3 MitMach Boulevard

Stellungnahmen und Ergebnisse

Zusammenfassung der Stellungnahmen

Planungsvariante
Boulevard: Bestand und
städtebauliche Entwick-
lungspotenziale,
rechte Seite: Vertiefung
Nachbarschaftszentrum

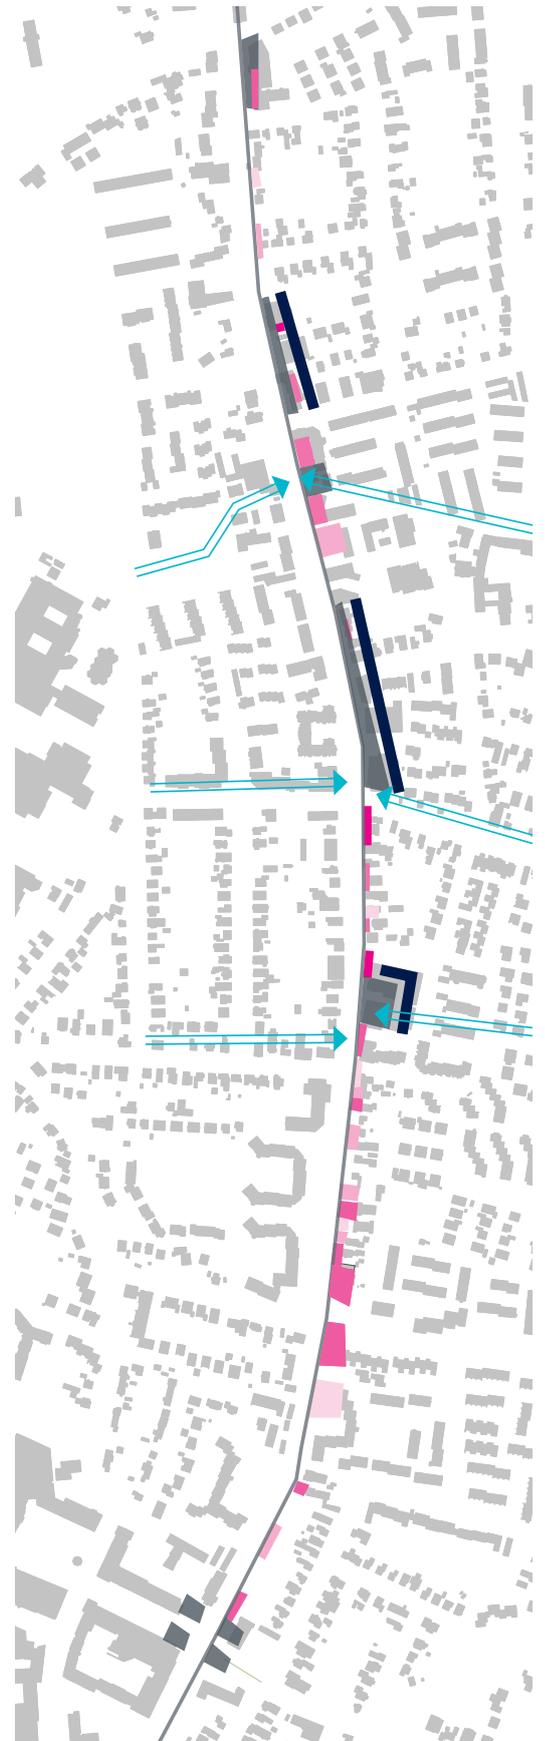
Die Rückmeldungen der Träger öffentlicher Belange, der Verwaltung und der Politik der Stadt Norderstedt sowie der Bürger/-innen ergeben eine durchaus positive aber gleichwohl differenzierte Beurteilung der drei vorgestellten Konzeptvarianten. Von den drei Varianten wird die stärkste räumliche Ausprägung für die Variante 1 – MitMachMeilensteine und die Variante 3 – MitMachBoulevard konstatiert. Die Variante 2 – MitMachPerlen werden aufgrund ihrer Kleinteiligkeit als wenig raumpprägend wahrgenommen. Gleichwohl enthält die Variante einige Vorschläge, wie die Lichtinszenierung einzelner bedeutender Gebäude, die durchaus auch mit den anderen beiden Varianten kombinierbar erscheinen.

Bemängelt wird, dass in dem vorgestellten Planungsstand keine Kreisverkehre vorgeschlagen werden. Aus verkehrlicher Sicht sind weiterführende Maßnahmen zur Verstetigung des Verkehrs wie zusätzliche Linksabbiegestreifen bzw. Abbiegehilfen nicht hinreichend berücksichtigt. Außerdem wird gefordert, dass im Bereich der „Meilensteine“ gesicherte Querungshilfen vorgesehen werden. Die Verkehrsbetriebe verweisen auf durchgängige Spurbreiten von mindestens 3,25 m. Diese Breite sollten aus Sicht der Verwaltung nicht überschritten werden. Grundsätzlich wird die höhere Anzahl an Quermöglichkeiten begrüßt, jedoch wird eine entsprechende Querungshilfe in Höhe des Poolstiags vermisst. Der Wegfall von Parkplätzen soll im Hinblick auf die Erfahrungen mit den Einzelhändler/-innen überprüft werden. Aus städtebaulicher Sicht wird festgestellt, dass keine der gezeigten Varianten eine bauliche Fassung der östlichen Straßenseite nördlich des Alten Kirchenwegs vorschlägt.

Die drei Planungsvarianten enthalten unterschiedliche Potenziale für eine Lärminderung. Dabei erscheint eine Kombination aus der Variante „Meilensteine“ und

„Boulevard“ die effektivste Möglichkeit zu sein, um eine wirksame Lärminderung durch Verstetigung des Straßenverkehrs und eine Förderung des Umweltverbundes zu erreichen. Eine abschnittsweise, deutlich herausgearbeitete Reduzierung der Fahrgeschwindigkeit in – auch farblich – hervorgehobenen Straßenabschnitten mit Querungshilfen an Orten mit einem hohen Querungsbedarf verhindert den Gewöhnungseffekt der Autofahrer/-innen. Gleichzeitig fördert sie die Akzeptanz, die Straße weiterhin zu befahren, ohne einen Schleichverkehr in den Nebenstraßen auszulösen. Dies gilt insbesondere für die Nachtzeiten.

Die Förderung einer „ruhigen Wohnbebauung auf der Westseite“ und einer „lauteren Nutzung für den Einzelhandel“ auf der Ostseite, die der „Boulevard“ verfolgt, ist aus städtebaulicher Sicht in Verbindung mit dem Ziel des Lärmschutzes ebenfalls zu begrüßen. Dadurch bestünde die Möglichkeit, sensible Wohnnutzungen auf der ruhigeren Westseite auszurichten und durch eine vor dem Lärm schützende Riegelbebauung die dahinterliegenden Nutzungen abzuschirmen. Auf der Ostseite wird eine lärmindernde Grundrissgestaltung der Wohnbebauung aufgrund der ungünstigen Himmelsrichtung grundsätzlich erschwert. Im Rahmen der weiteren Planungen könnte eine schalltechnische Abschätzung zur Bewertung der geplanten Baukörper unterstützend wirken. Im Zuge der Planungen ist zu prüfen, wie Sanierungsmaßnahmen an vorhandenen Gebäuden neben dem Klimaschutz auch der Lärminderung dienen können, z. B. durch Vorhangfassaden für Balkone, schallgedämmte Lüftungsanlagen und Lärmschutzfenster.

Aus den Stellungnahmen der Fachdienststellen und den Trägern öffentlicher Belange sowie aus den Rückmeldungen der Öffentlichkeit ergibt sich eine eindeutige Empfehlung für eine Kombination der beiden vorgestellten Konzeptvarianten „Meilensteine“ und „Boulevard“.

- Beidseitiger durchgängiger Radweg
- Rhythmisierung durch Abschnittsbildung (zwei „Meilensteine“ mit Belagswechsel in der Fahrbahn)
- Straßenverlauf so weit westlich wie möglich, um den Boulevardcharakter auf der östlichen Seite zu erreichen
